Parere n. 974 del 12 febbraio 2024

Progetto:	<p><i>Verifica di assoggettabilità alla VIA, ai sensi dell'art. 19 del D. Lgs. 152/2006</i></p> <p>“Svincolo di Scandicci: allacciamento A1-S.G.C. Firenze-Pisa-Livorno – Viabilità urbana”</p> <p>ID_VIP 8149</p>
Proponente:	Società Autostrade per l'Italia S.p.A

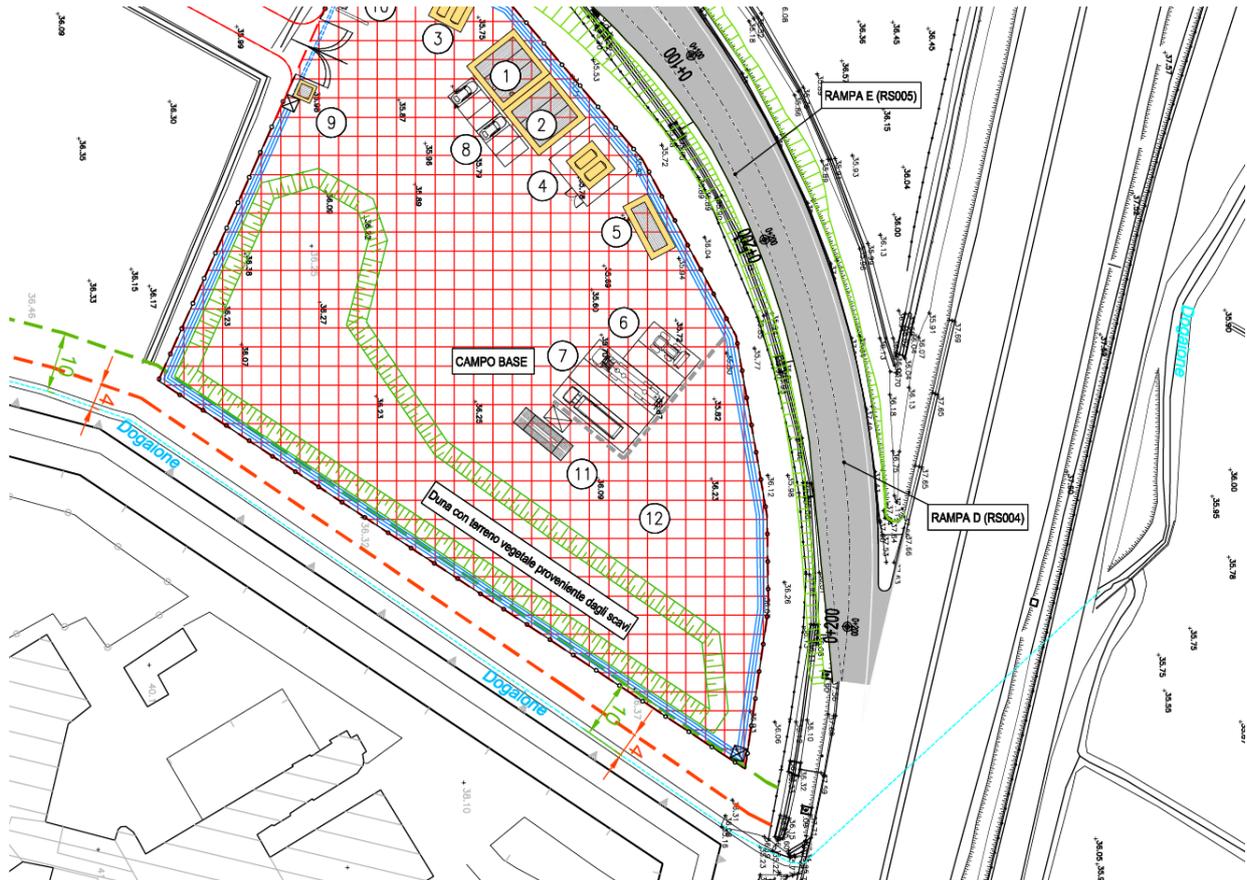
2.2 Si chiede al Proponente – compatibilmente con l'attuale livello di progettazione – di definire preventivamente nel progetto i limiti di proprietà delle varie infrastrutture interessate a seguito della realizzazione dell'opera, dei quali dovrà essere dato contezza in apposito elaborato grafico all'interno del progetto.

La definizione dei limiti di proprietà e la ripartizione delle competenze verrà definita congiuntamente agli enti nella fase di Conferenza dei Servizi e sarà dettagliata in maniera puntuale nella successiva fase progettuale.
